リコールの届け出に伴う建設機械の事故防止について（8月分）

## 建設機械に係わるリコール届一覧 (期間:平成17年8月分)

## リコール届出一覧表

# 改善箇所説明図

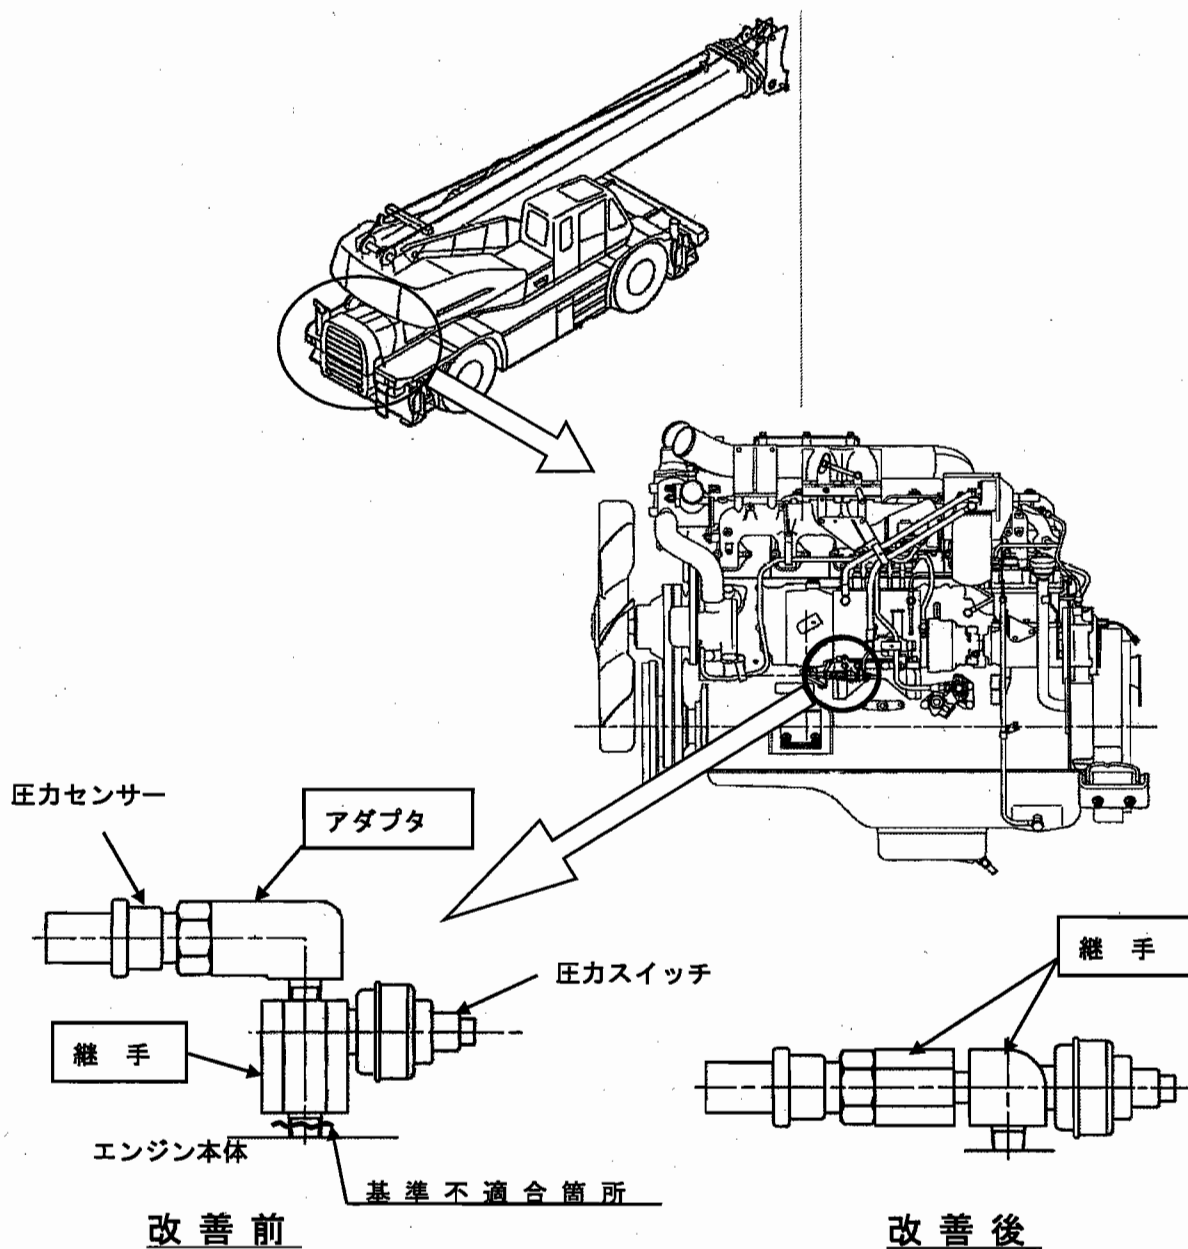
原動機の側面に取り付けられている油圧センサーの取り付け方法が不適切なため、原動機の振動により圧力センサーを取り付けるために装着した継手のねじ部に過大な力が加わり、亀裂を生じエンジンオイルが漏れるものがある。  
 そのため、そのまま使用を続けると当該ねじ部が破損して、最悪の場合エンジンが焼き付き、走行不能に至るおそれがある。

**改善の内容**  
 全車両、継手を形状変更した対策品と交換し、圧力センサーの原動機への取り付け位置を変更する。

注：  交換部品を示します。  
 識別：改善措置作業完了車には、交換継手に白色のペイントを付する。

改善箇所説明図

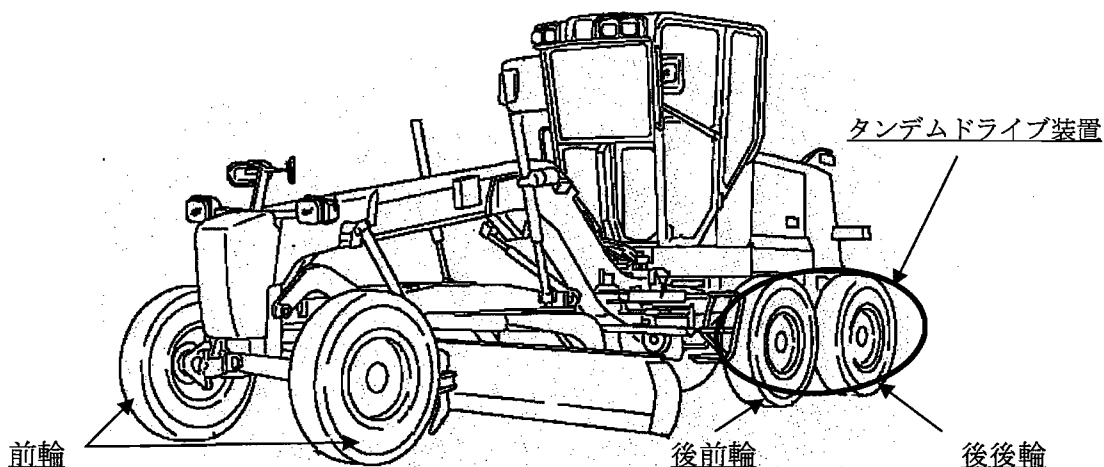
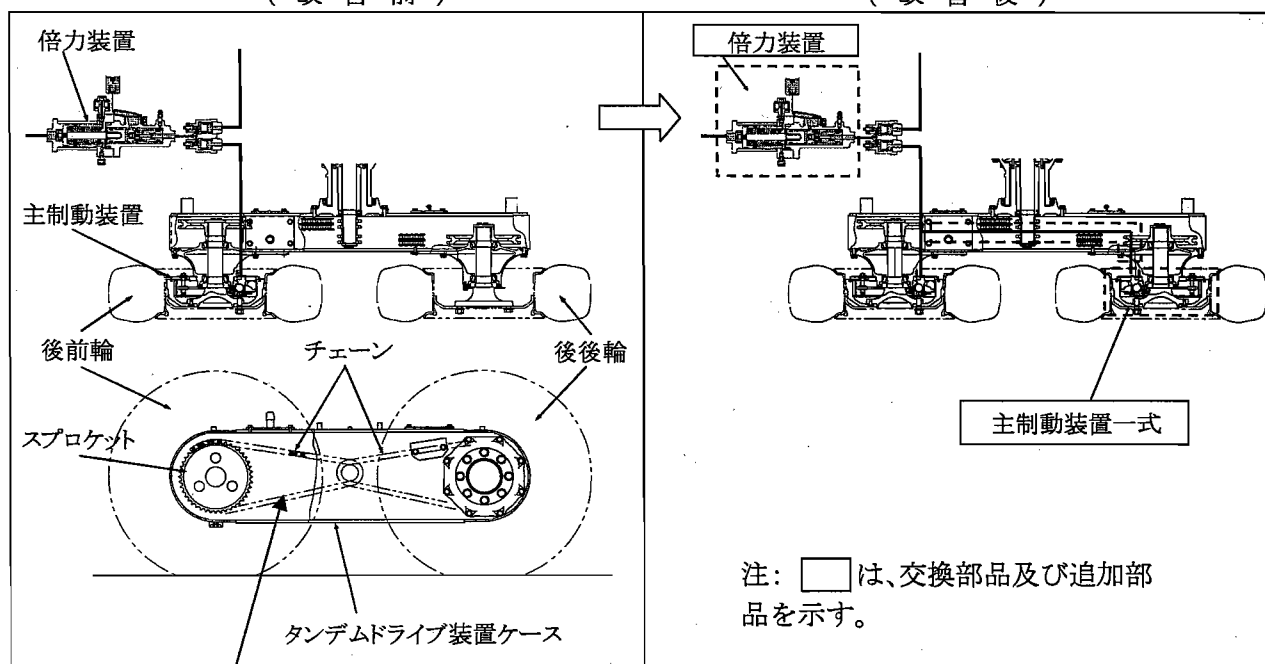
動力伝達装置において、第二減速機（タンデムドライブ装置）のチェーンの強度が不足していることから、主制動装置を連続して操作すると、ブレーキライニングの温度が上昇し、制動トルクが増大するため、当該チェーンが伸びることがある。そのため、そのままの状態で使用を続けると、最悪の場合、チェーンが破損し、チェーンがスプロケットに絡んで後前輪がひきずりを起こすおそれがある、または、ブレーキの効きが悪くなるおそれがある。

改善処置の内容： 後後輪に主制動装置一式を追加し、併せて倍力装置を交換する。

識別： 後後輪に装着した主制動装置のダストカバー表面に白ペイントを塗布する。

改善箇所説明図 (G40A3 の例)

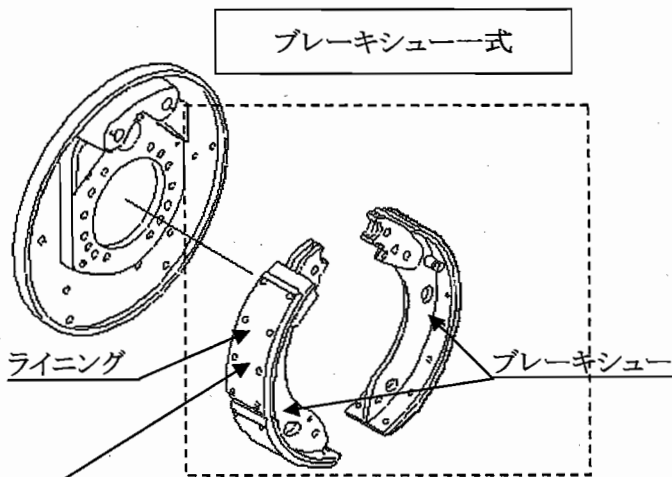
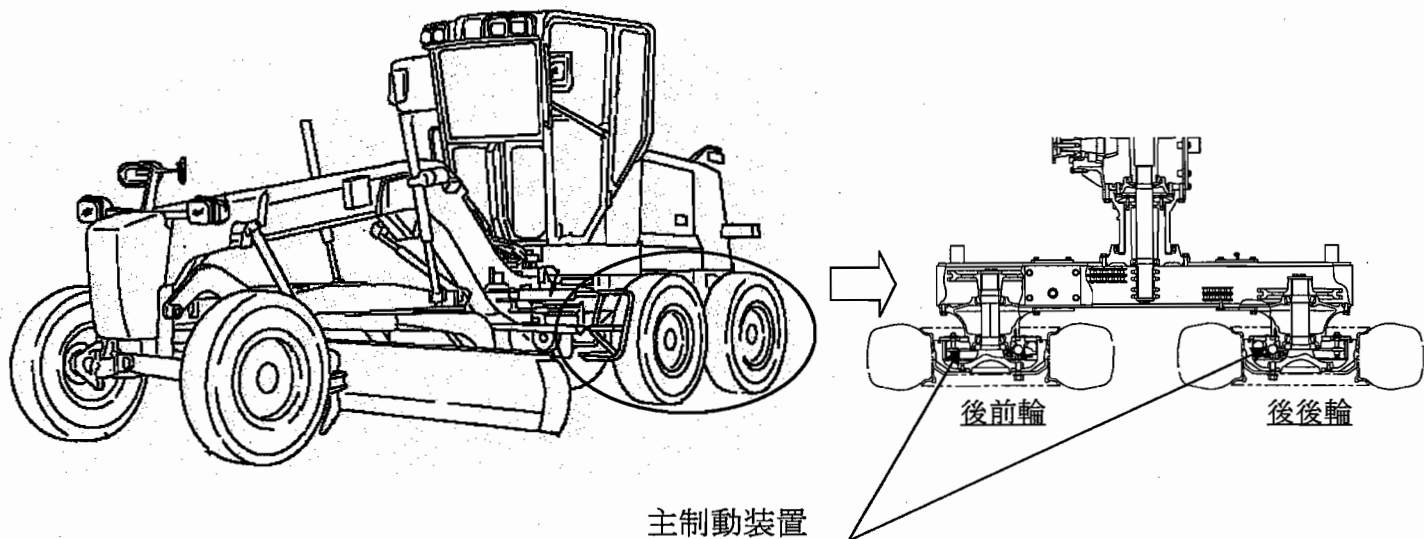
主制動装置において、ブレーキシューとライニングの接合部の強度が不足しているため、ライニングに亀裂が発生するものがある。そのため、そのままの状態で使用を続けると、ライニングが離脱し、最悪の場合、当該車輪のブレーキが効かなくなるおそれがある。

改善措置の内容 : ブレーキシュー一式を対策品と交換する。

(対策品:ブレーキシューとライニングの接合をリベット接合からリベット及び接着剤による接合に変更)

識別 : 主制動装置のダストカバーに白ペイントを塗布する。

改善箇所説明図 (G40A3 の例)

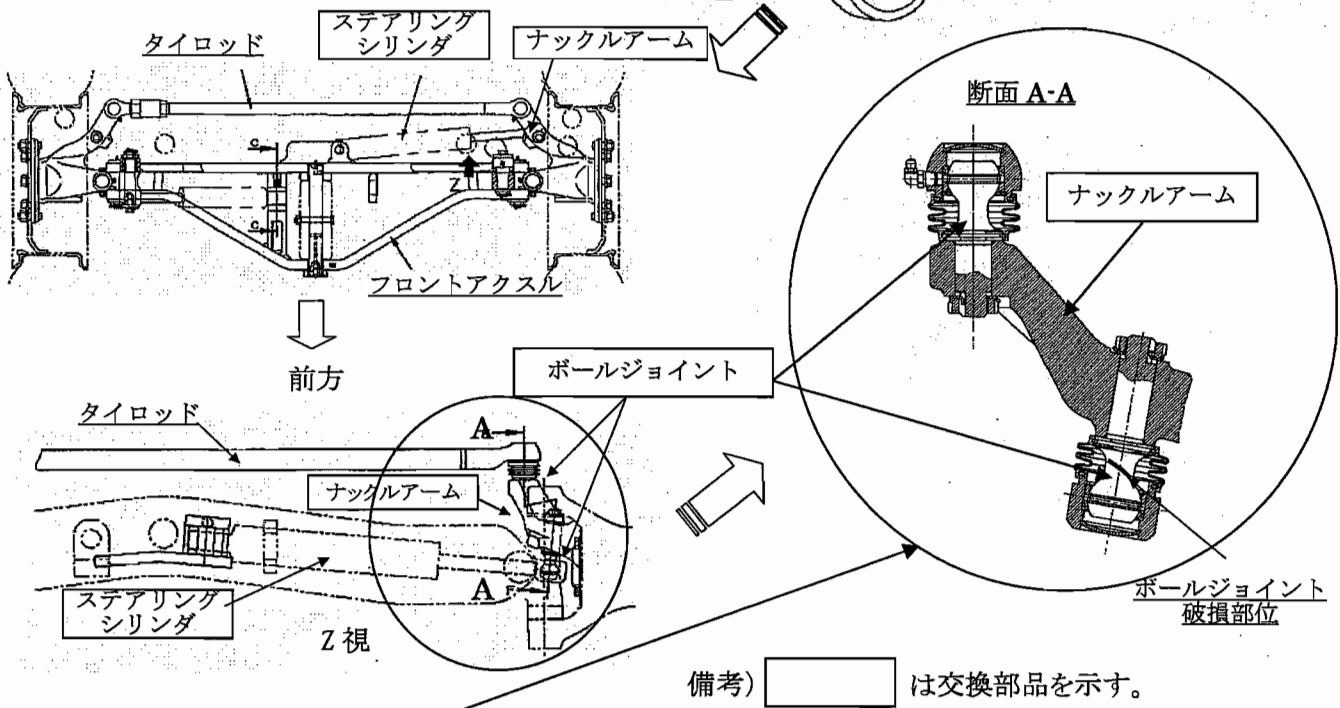
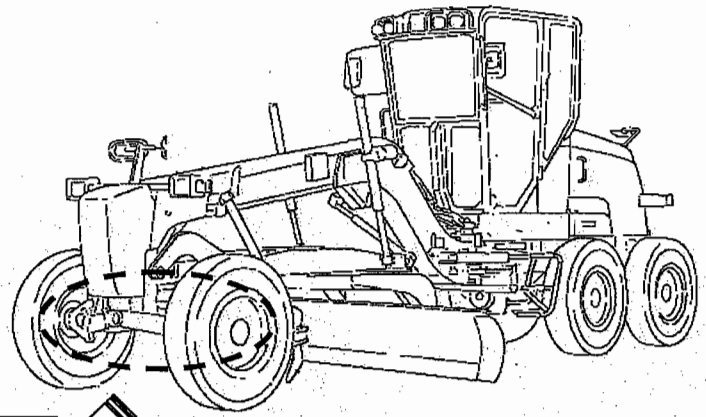
- ① かじ取り装置において、ナックルアームとステアリングシリンダ又はタイロッドを連結するボールジョイントの取付け部の強度が不足しているため、作業中の衝撃等の過大な負荷が繰返し作用することにより、当該ボールジョイントを取付けるナットまたはボルトがゆるむものがある。そのため、そのままの状態で使用を続けると、最悪の場合、ボールジョイントが脱落し操舵ができなくなるおそれがある。
- ② かじ取り装置において、ナックルアームとステアリングシリンダを連結するボールジョイントの強度が不足しているため、最大操舵等の負荷の高い操舵を頻繁に繰返すと、当該ボールジョイントに亀裂が発生するものがある。そのため、そのままの状態で使用を続けると当該ボールジョイントの付け根部が破損し、操舵ができなくなるおそれがある。

全車両、ボールジョイント、ナックルアーム及びステアリングシリンダを交換する。

なお、対策品の供給に時間を要すことから、当面の暫定処置として全ての使用者に不具合の内容を通知して、長期間使用している車両よりナックルアームの摩耗及びボールジョイントの亀裂を点検し、異常が認められる車両は対策品と交換し、異常のない車両は後日対策品と交換する。

ボールジョイントの取付けナット部に白色ペイントを塗布する。
